Bebauungsplan GS 04/1 „Schäferweg“ der Stadt Heidenau

Verfahren nach § 13a BauGB, Beteiligung der Behörden nach § 4 Abs. 2 BauGB

**Stadt Heidenau - Bebauungsplan GS 04/1 „Schäferweg“ - Entwurf in
der Fassung vom 29.10.2021**

Bebauungsplan GS 04/1 „Schäferweg“, Stadt Heidenau – 2. Entwurf

Abbildung 1: Blick aus dem Obergeschoss des Friedrichschlösschens in Richtung Baufeld Schäferweg

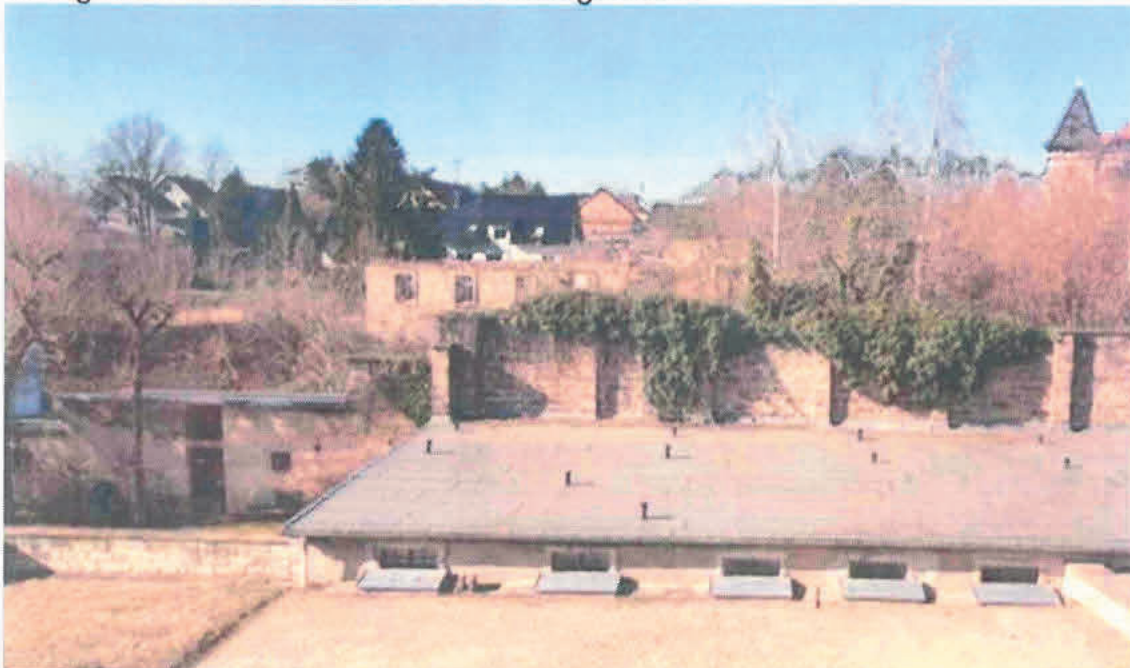
1 Problem Sichtachsen

In der Abbildung 1 sind lediglich Obergeschosse und Dächer der derzeit bebauten Flächen zu erkennen. Sie könnten leicht durch Baumpflanzungen „kaschiert“ werden. Im Archiv der Stadt Heidenau sind Bauplanzeichnungen für den Aufbau des
